デジタル安全保護回路のソフトウェア共通要因 故障対策の自律的対応について

今後のATENAによる対応

2023年10月26日
原子力エネルギー協議会

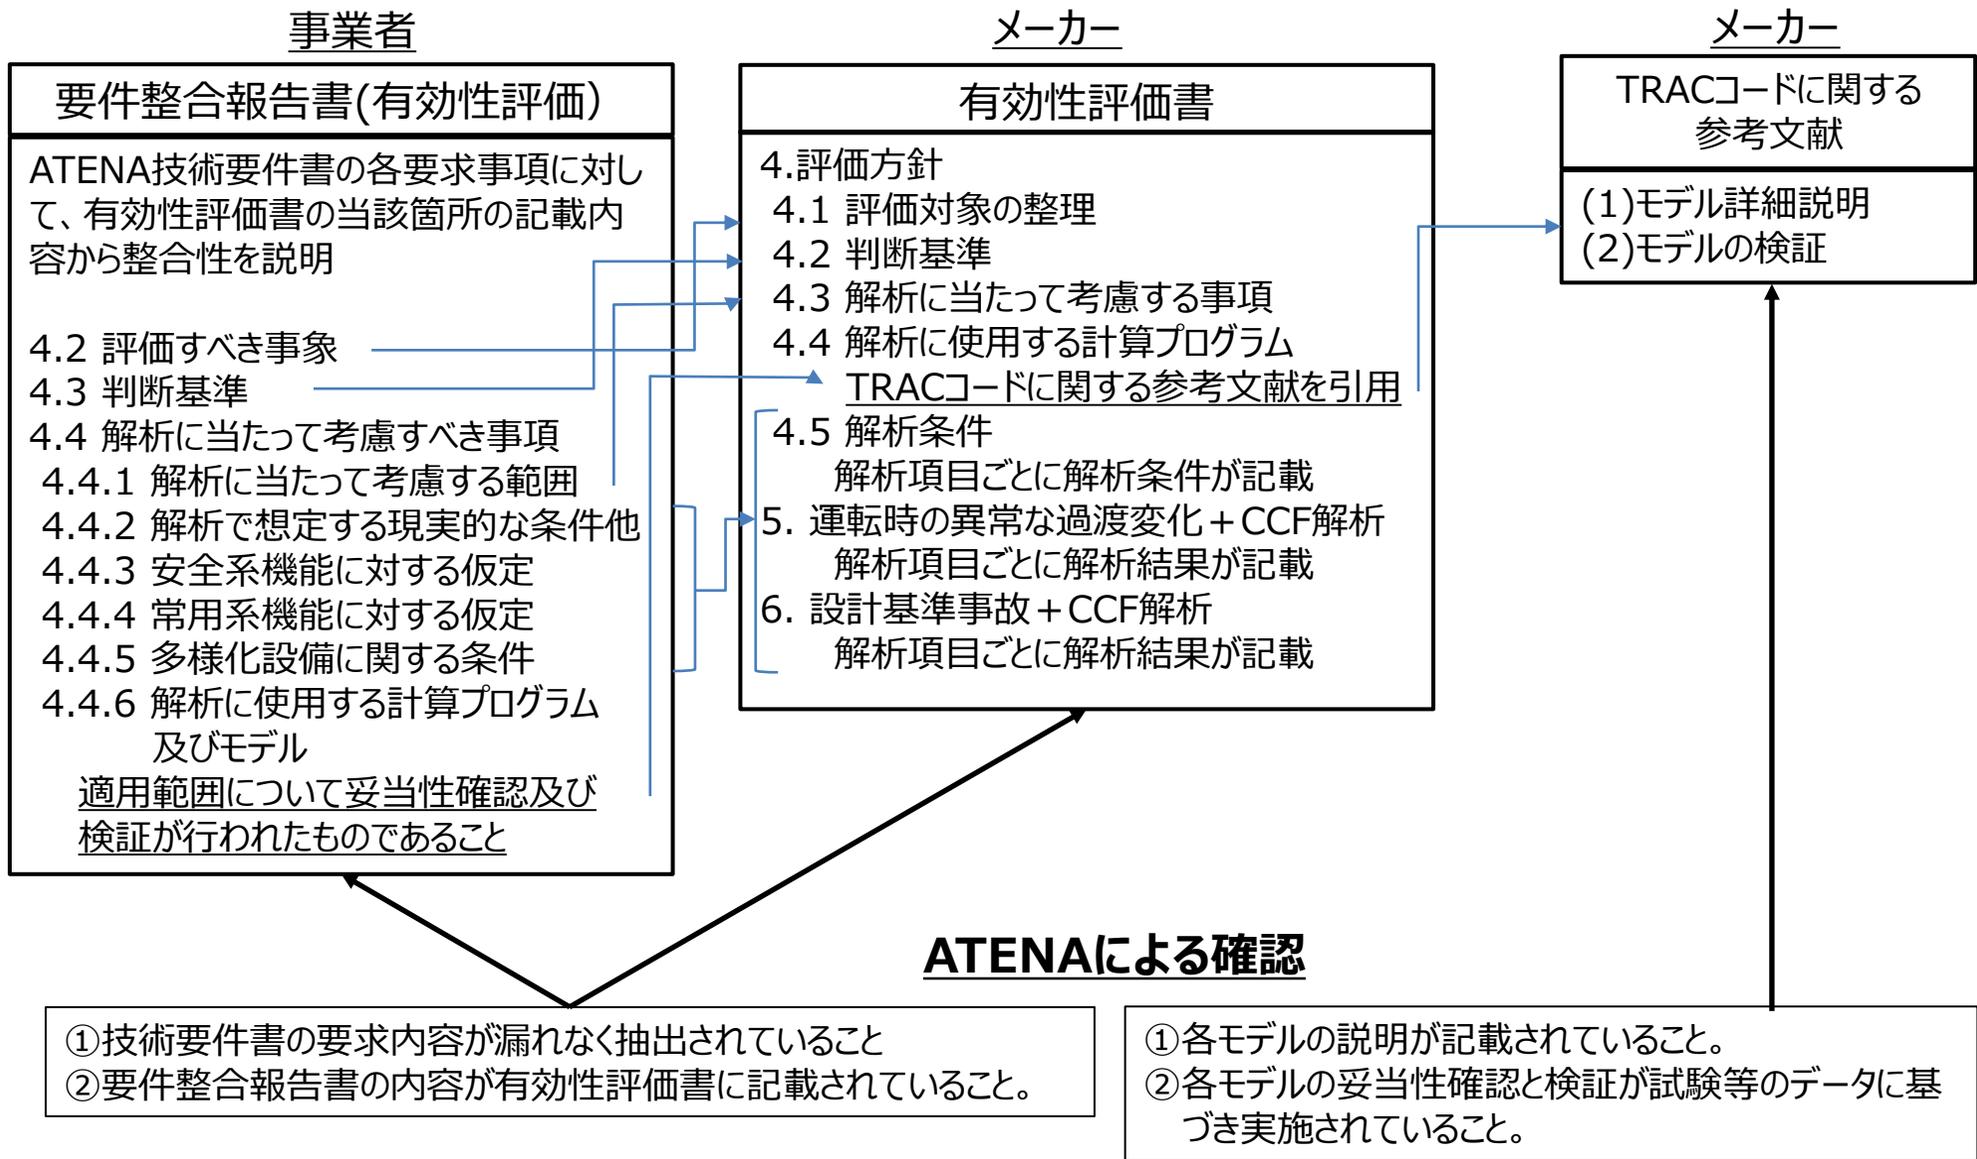
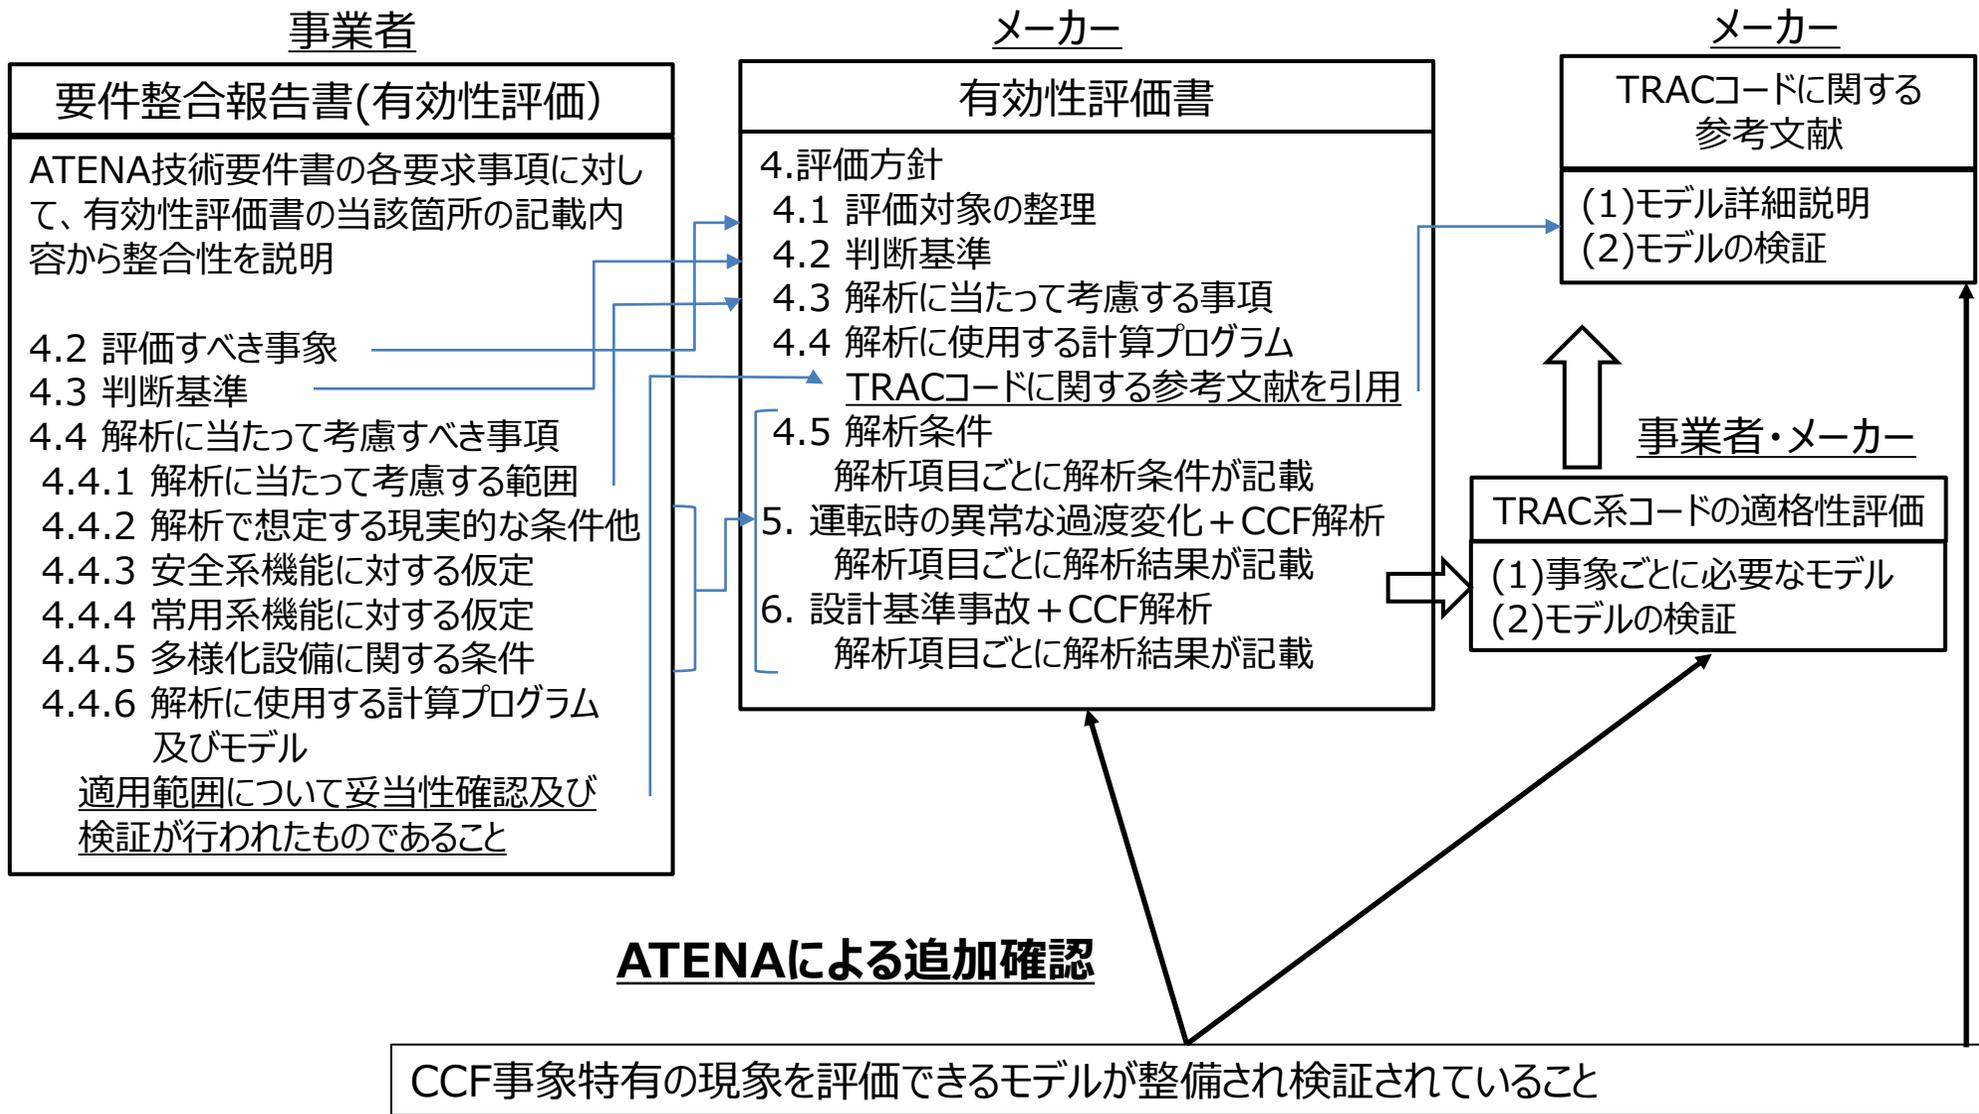
○ 事業者は、ABWRのソフトウェアCCF事象の有効性評価に、国内で許認可実績のないTRAC系コードを適用した。事業者は、TRAC系コードの適用に当たり、下記の状況を考慮し、①～③の論点を抽出した。

- ・ 米国においては、ABWRはTRAC系コードの認証実績がなく、また、制御棒誤引き事象についてはTRAC系コードの適用実績がない状況である。
 - ・ 有効性評価においてはCCFの重畳（スクラム制御棒が挿入されない場合又はARI制御棒の挿入が遅くなる）を考慮するため、従来の過渡事象や設計基準事故事象と異なる厳しい事象進展となる。
- ① 米国のTRAC系コードの認証実績に含まれないABWRへの適用性
 - ② 米国でTRAC系コードが適用されない制御棒系過渡への適用性
 - ③ ソフトウェアCCF重畳事象に固有な事象進展に関わる現象のモデル化及びその妥当性

ATENAは、事業者が抽出した論点に対して、ATENA-WGの専門家を招集し、追加資料に以下の内容が記載されていることを確認したことから、有効性評価にTRAC系コードを適用することは妥当であると判断した。

- ① 米国のTRAC系コードの認証実績に含まれないABWRへの適用性
 - ABWRへの適用性についてはABWR固有の設備（インターナルポンプ等）がTRAC系コードにて適切にモデル化され、実機試験データにて妥当性が確認されている。
- ② 米国でTRAC系コードが適用されない制御棒系過渡への適用性
 - 制御棒系過渡への適用性については、評価に必要とされるモデルが実機試験データ等により妥当性確認されている。
 - 起動時の制御棒誤引き抜きや制御棒落下におけるボイド反応度フィードバック効果について、合理的な設定がなされていることが確認されている。（参考1）
- ③ ソフトウェアCCF重畳事象に固有な事象進展に関わる現象のモデル化及びその妥当性
 - ソフトウェアCCF重畳事象に固有な事象進展に関わる現象が同定され、それらの計算モデルに対して、適切な検証及び妥当性確認がなされている。例えば、制御棒の誤引き抜きを除く過渡事象又は原子炉冷却材流量の喪失事象とソフトウェアCCFが重畳させた事象では、燃料棒被覆管表面温度が上昇し、その後リウエットするが、それらの現象を模擬するために適用されているモデルが根拠を持って選定され、その裏付けが示されている。

【回路構成比較】

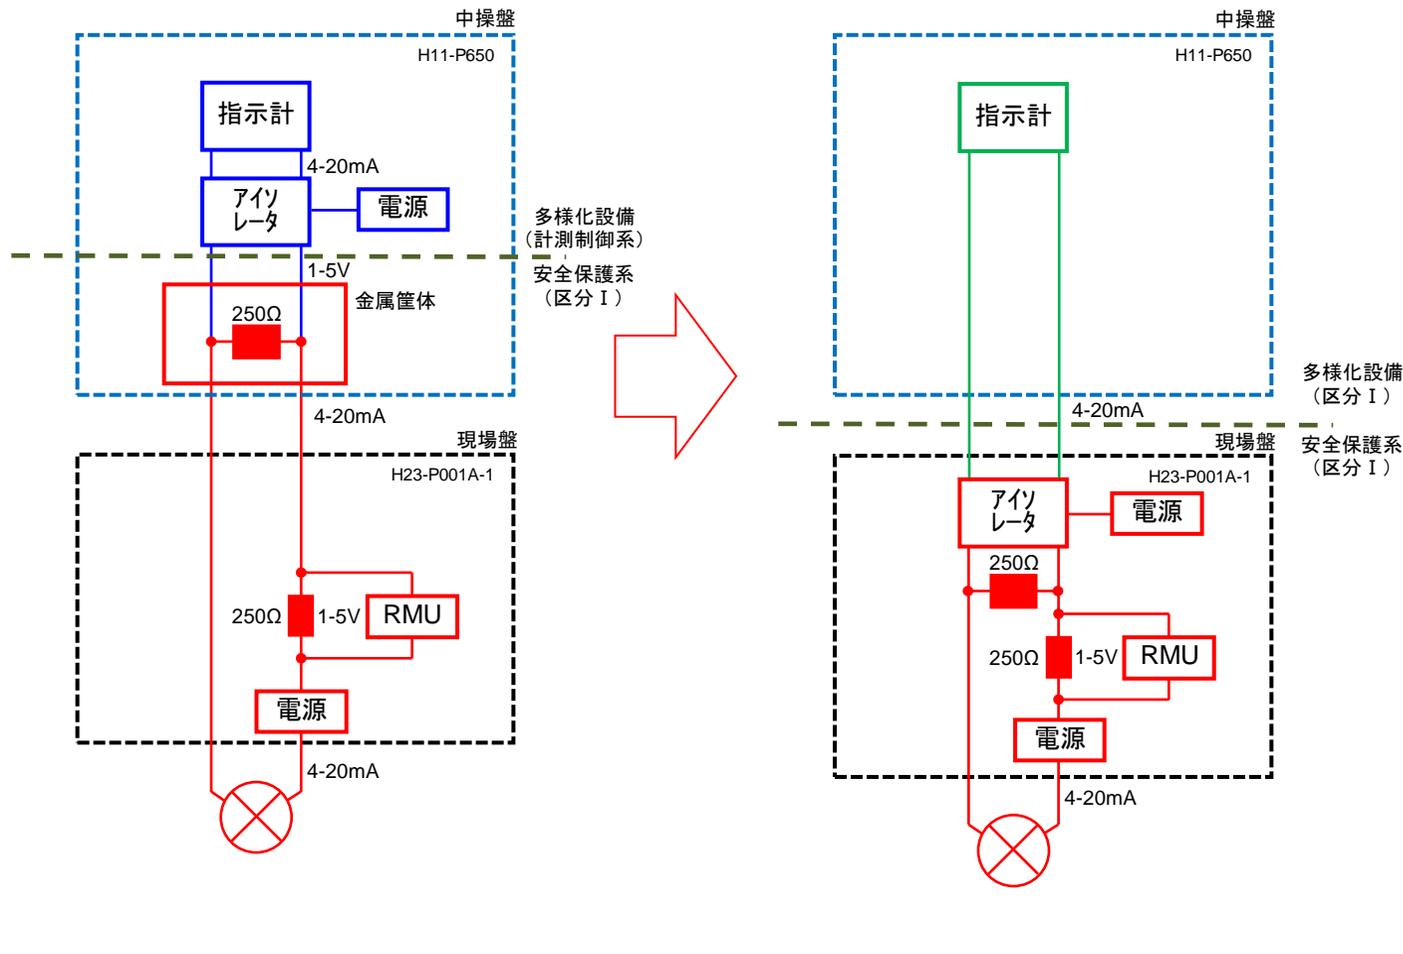
- 2023年7月25日の公開会合にて、ドライベル圧力計とHPCF系統流量計のアイソレータ設置位置の設計の違いに関して質問があり、事業者は、安全保護系と計測制御系が機能的に分離されていれば中操側（多様化設備側）でも現場側（安全保護系側）でも問題がないことを回答した。
- 事業者は、公開会合後、アイソレータが安全保護系に属していないことの適切性について再検討し、技術評価されているJEAC4620-2020の記載を踏まえ、アイソレータを安全保護系に属するように設計変更を行うこととし、要件整合報告書（詳細設計）を改訂してATENAに提出した。 （2023年9月27日）
- ATENAは、要件整合報告書（詳細設計）の改訂版の確認を行い、当該設計変更の内容がATENA技術要件書に整合しており、かつ 設備設計変更の理由であるJEAC4620-2020に適合していることを確認した。 （2023年10月6日）
- ATENAによる要件整合確認（詳細設計）の完了を受けて、事業者は、柏崎刈羽7号機のドライベル圧力指示計の改造工事に着手した。 （2023年10月10日）
- ATENAは、事業者自主検査の現場同席確認において、ドライベル圧力計のアイソレータが安全保護系に設置されていることを確認した。 （2023年10月20日）

記載内容	事業者確認内容	ATENA確認
技術基準規則	計測制御系の一部を安全保護装置と共用する場合には、その安全保護機能を失わないよう、計測制御系から機能的に分離されたものであること。	アイソレータを現場盤へ移設し安全保護系に設置することで、技術基準規則及び解釈（JEAC本文及び解説）に適合していることを確認した。	技術基準規則及び解釈（JEAC本文及び解説）に適合していることを確認した。
JEAC本文	計測制御系で故障が生じてもデジタル安全保護系に影響のないよう、デジタル安全保護系と計測制御系を電氣的に分離する設計とすること。		
JEAC解説	安全保護系と計測制御系との信号取り合いは、光/電気変換などのアイソレーションデバイスを用いる。 この場合アイソレーションデバイスは安全保護系に属する。
